NOSAUKUMS: Izmaiņas projektam „Lielā prospekta renovācija posmā no Lāčplēša ielas līdz Brīvības ielai, Ventspilī”

Par objekta „Lielā prospekta
renovācija posmā no Lāčplēša ielas
līdz Brīvības ielai, Ventspilī”
tehnisko projektu

Domes Arhitektūras un pilsētbūvniecības nodaļā (turpmāk APN) ir izskatītas 19.12.2013. APN iesniegtās objekta „Lielā prospekta renovācija posmā no Lāčplēša ielas līdz Brīvības ielai, Ventspilī” tehniskā projekta izmaiņas, kā rezultātā informējam, ka tās pašlaik **netiek saskaņotas**.

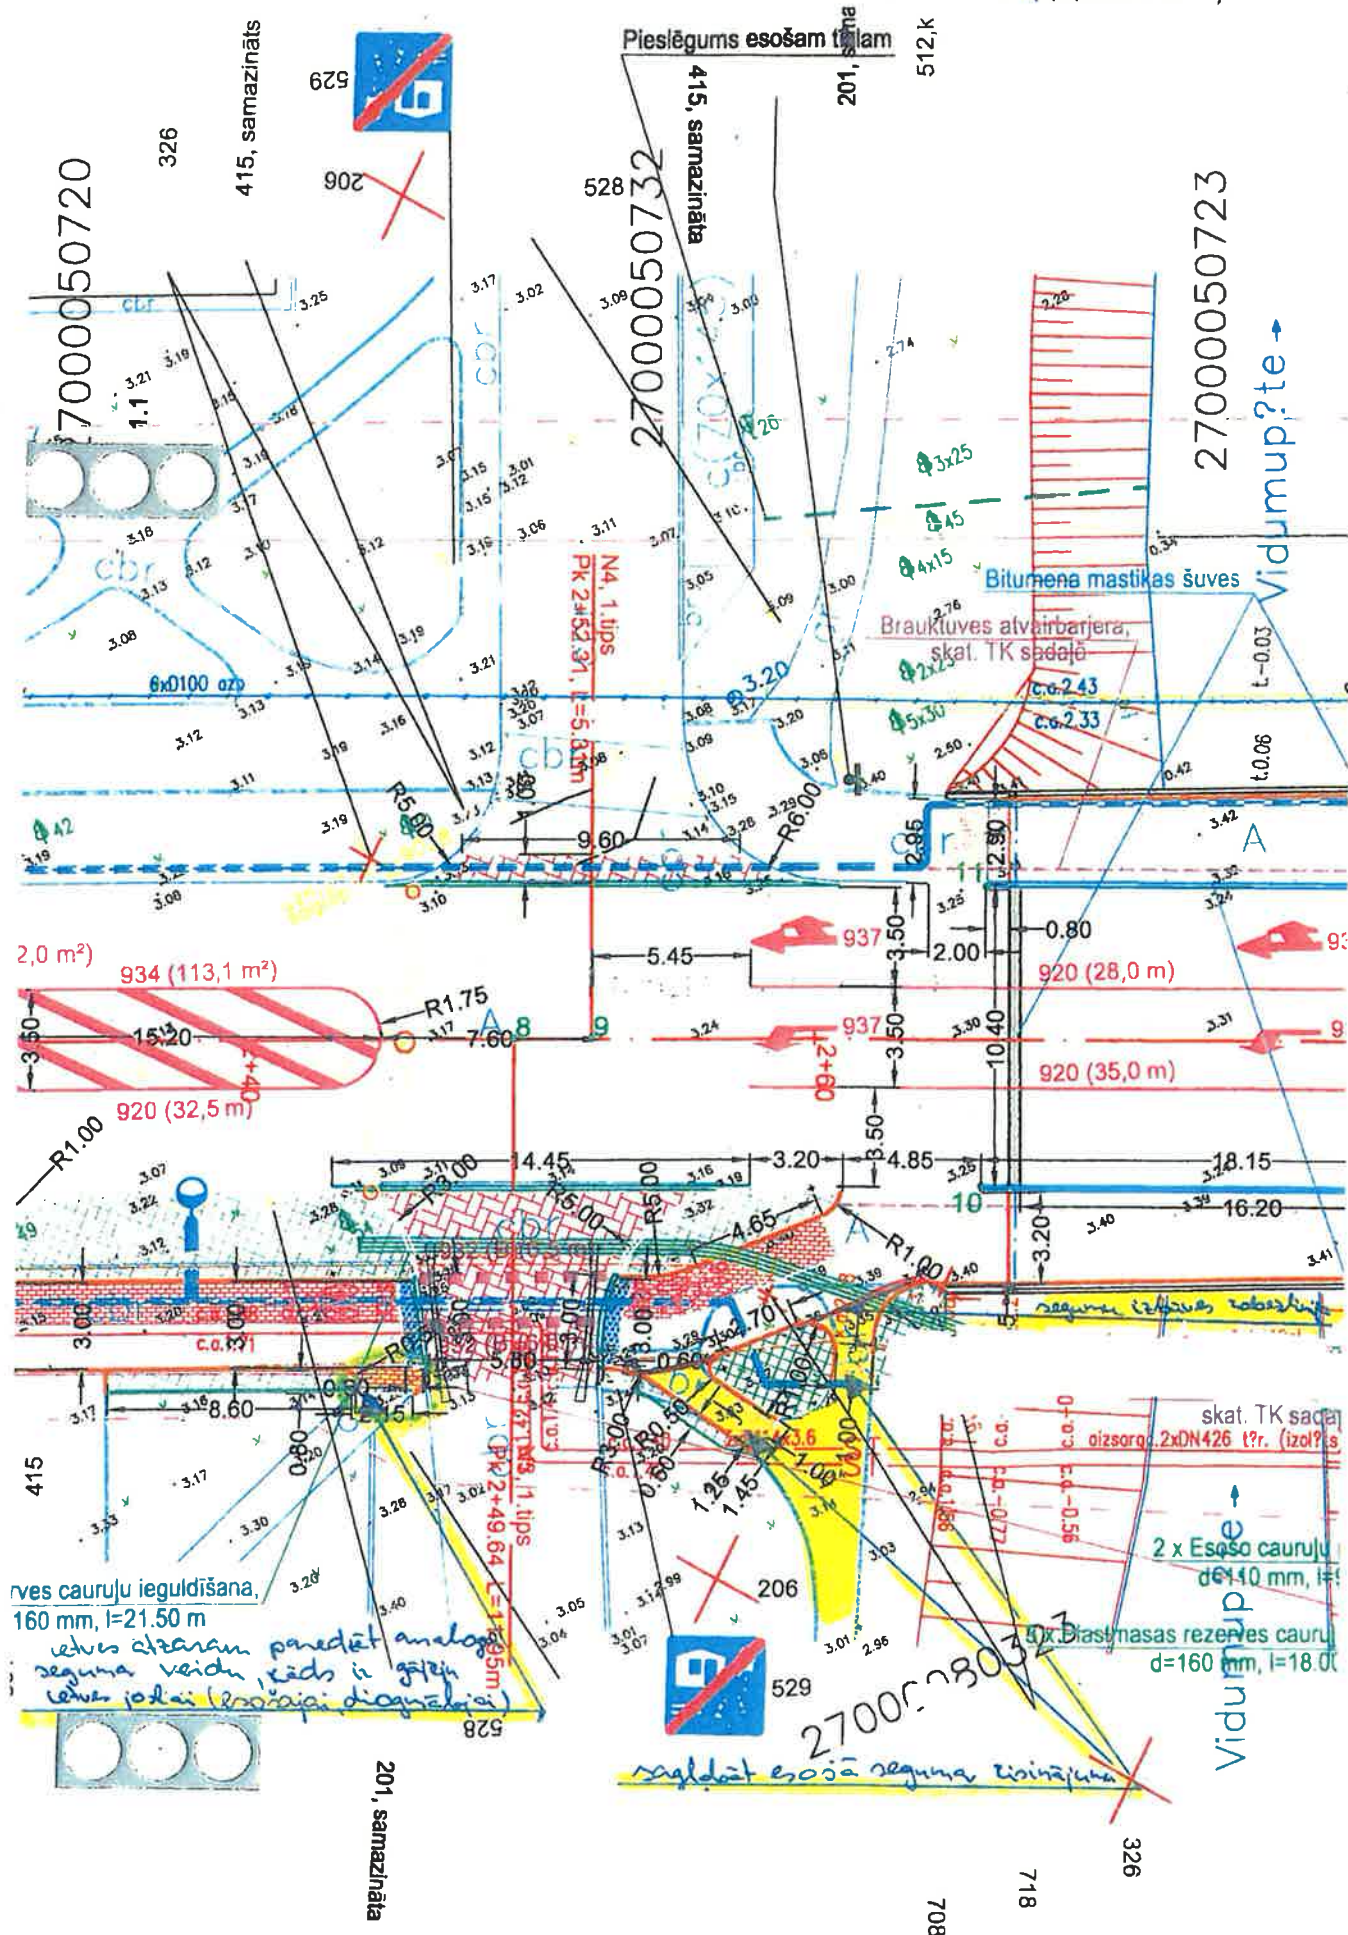
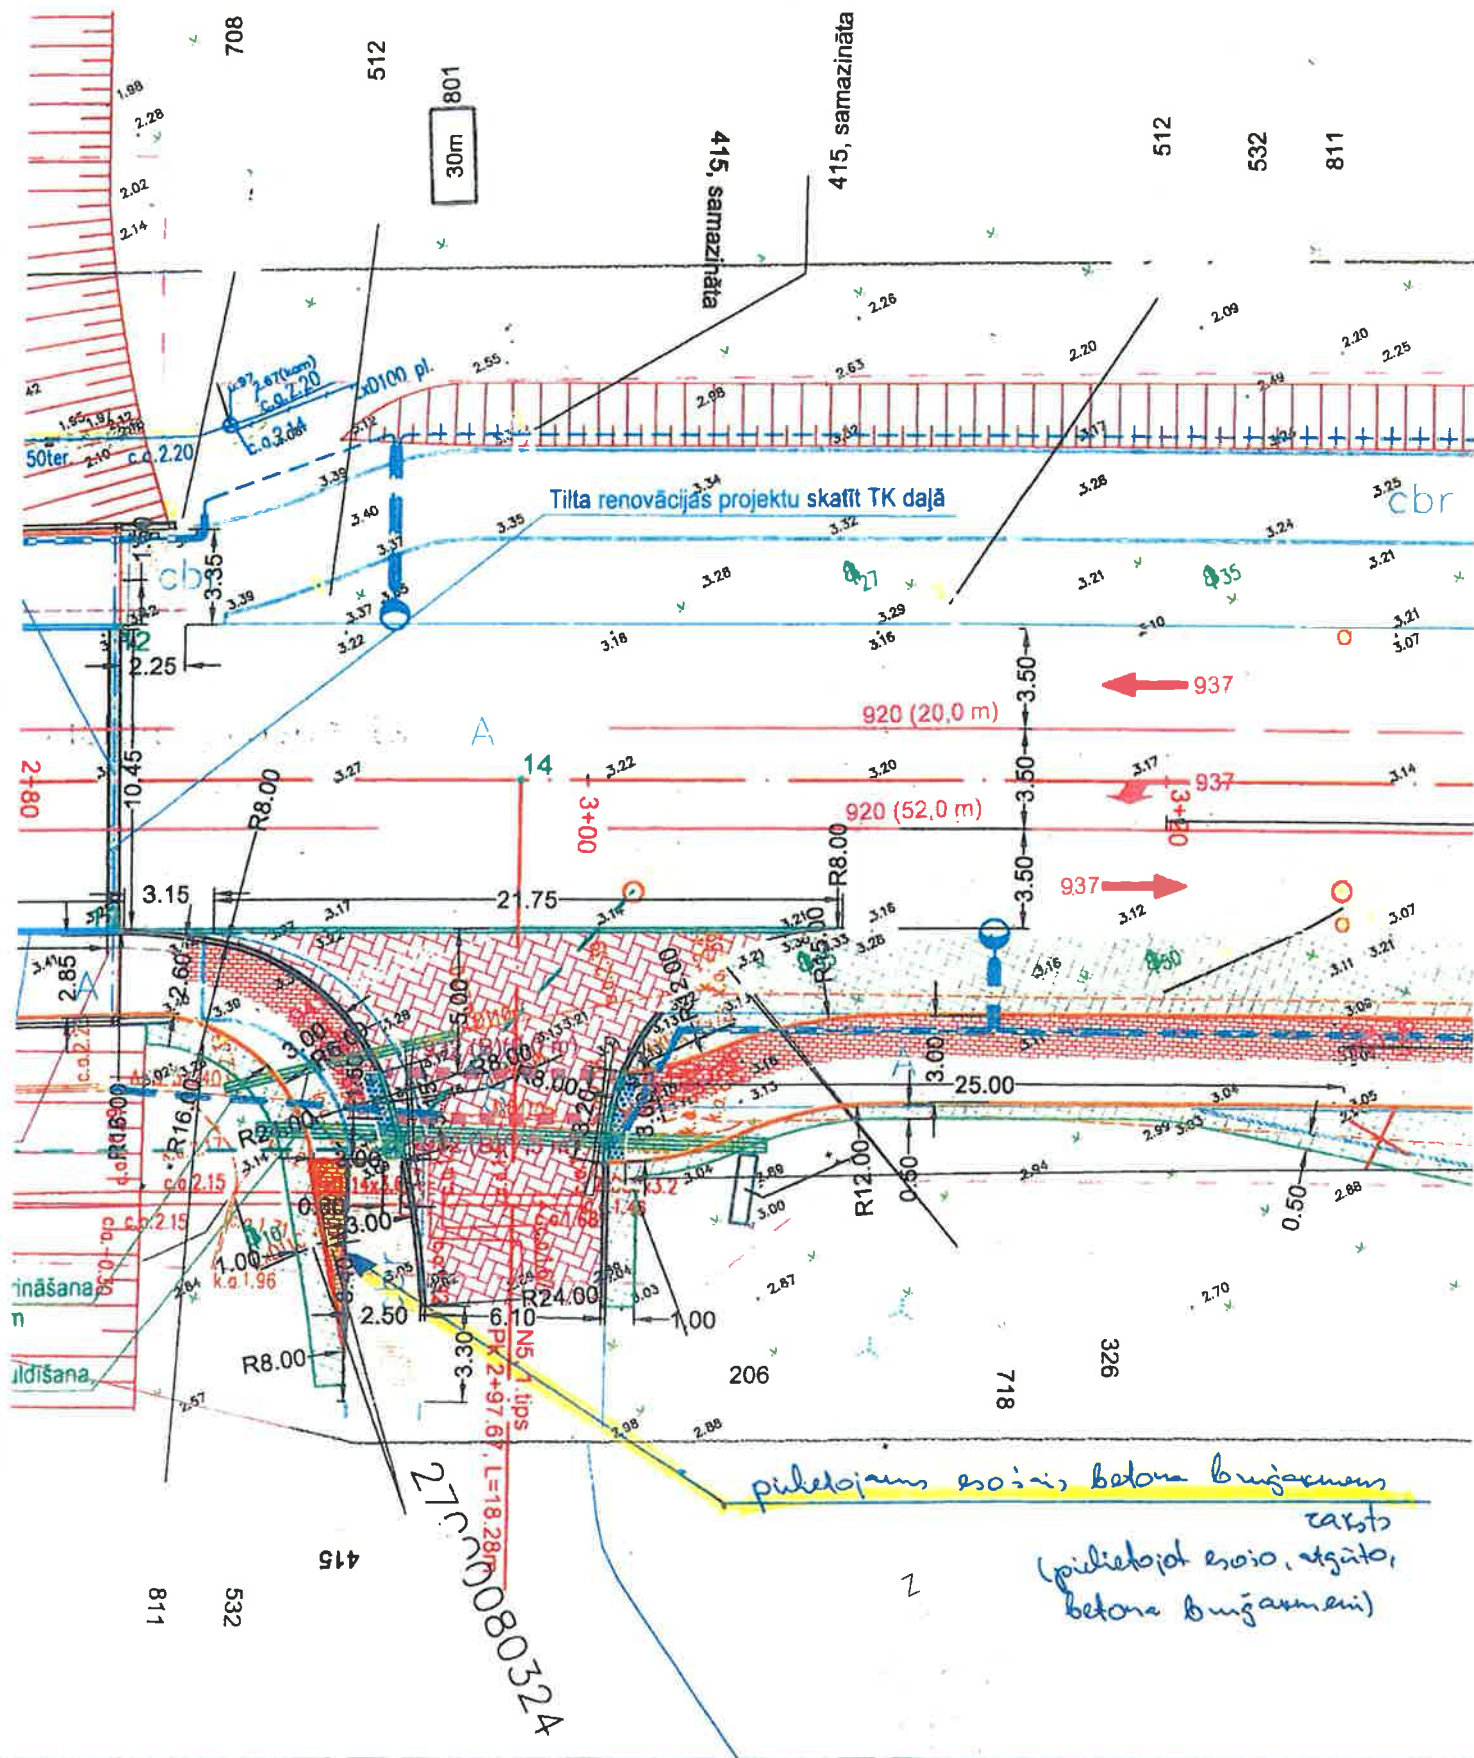
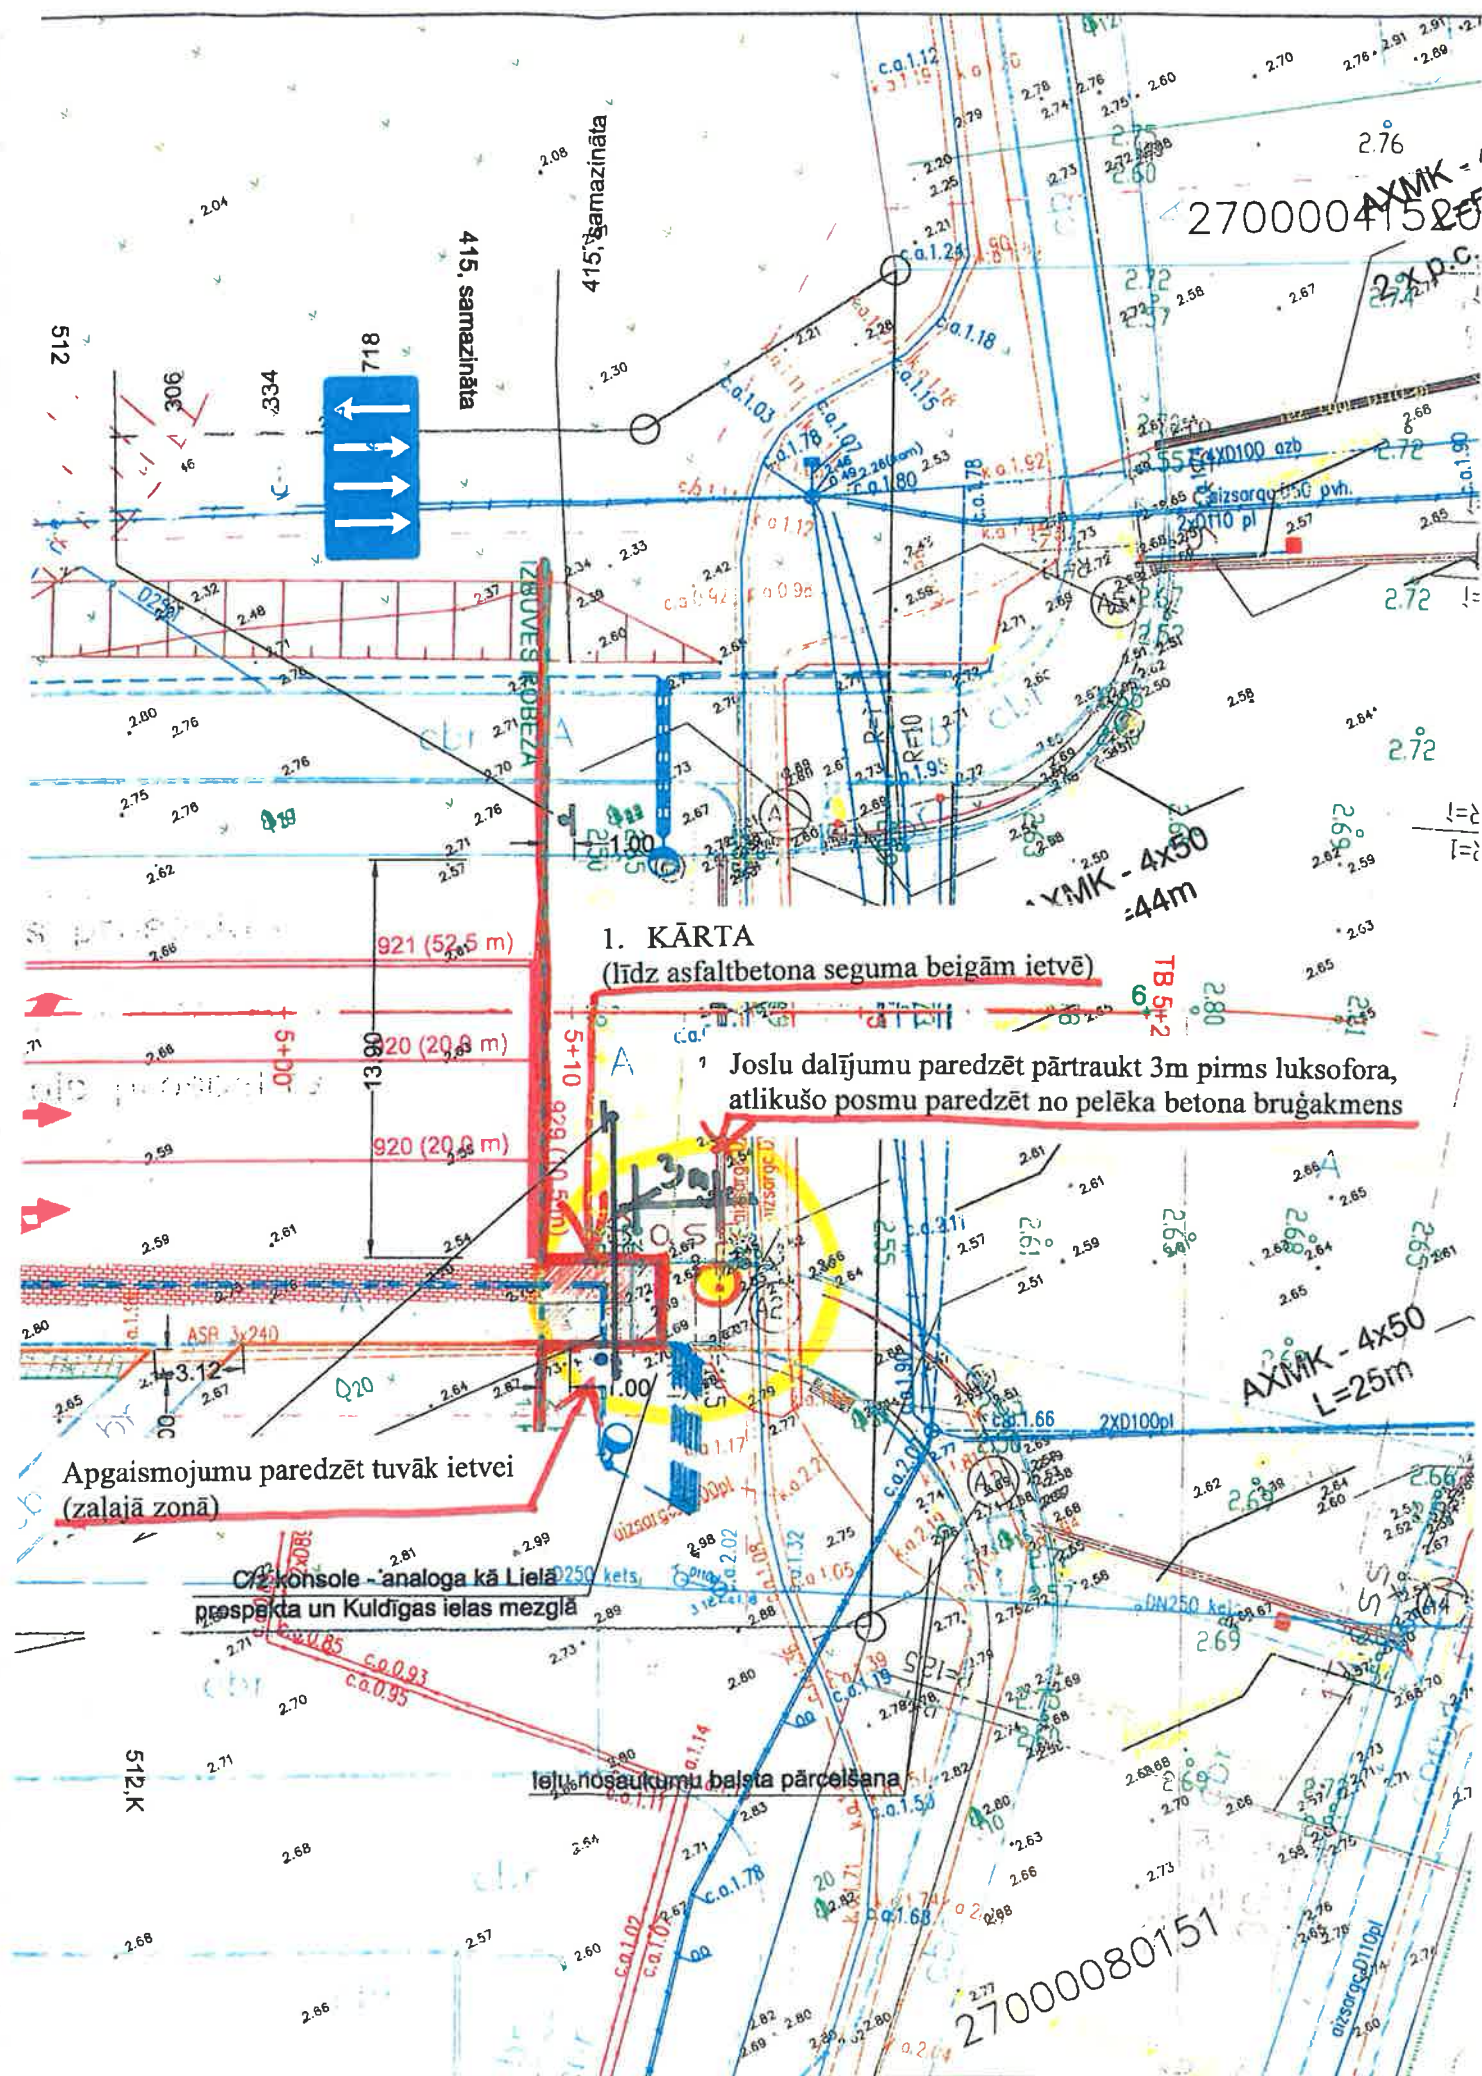
① *Stembuga barbeta*
Denber's Thunbergii
 'Antropurpurea Nana'
 ♂ 0.6, ♀ v. *variegata* h 0.3 m

*) *Turberga barbeli*
Darius thubergii
"Bonanza Gold"
vinaga @ 0.5m, h 0.5m

JAR PRECIZET TOPOGRAFIJIN
KOMUNIKACIJIN

80 solms ved
reparéret
(^{gropen} parcels in property house)
